S/ referência	Data	N/ referência	Data
881	12/02/2020	S023356-202004-ARHTO	22/04/2020
		Proc. ARHTO.DOLMT.02222.2015

Assunto: Proposta revista do Plano de Pormenor dos Atoleiros, em Mação

Fig. 1 – Implantação atual dos lotes 16 e 17.

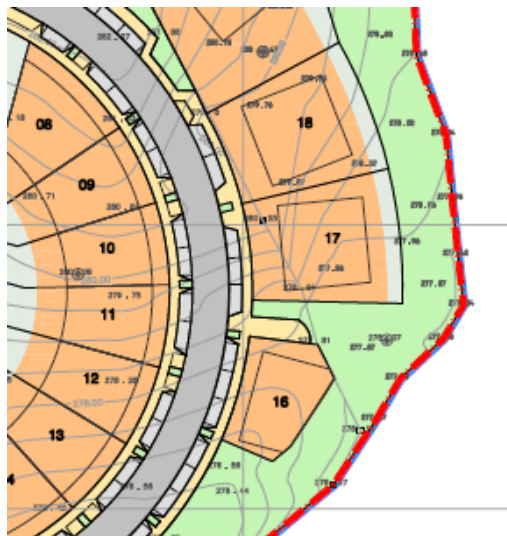
R.: Aparentemente esta questão foi atendida. Contudo, observou-se que a planta de implantação apresenta diferenças na delimitação da área de alguns lotes, destacando-se os lotes 16 e 17 (Fig. 1 e 2, em anexo). Refere-se que, tendo em conta a informação das várias plantas e a existência da linha de água na estrema nascente da área do loteamento, deverá ser assegurado que a ocupação dos lotes não interfere com a faixa de servidão de domínio hídrico.

Fig.2 – Extrato da planta de condicionantes atual

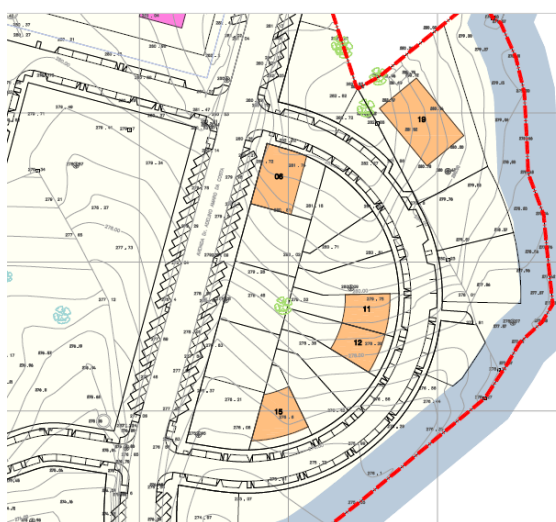
R.: Esta questão não foi atendida, reiterando-se que deve ser retificada a legenda relativa à servidão administrativa estabelecida pela Lei da Titularidade dos Recursos Hídricos (Lei n.º 54/2005, de 15/11 alterada e republicada pela Lei n.º 31/2016, de 23/08).

À semelhança do mencionado sobre a planta de implantação, a planta de condicionantes também deve ser esclarecida/retificada no que concerne ao levantamento topográfico.
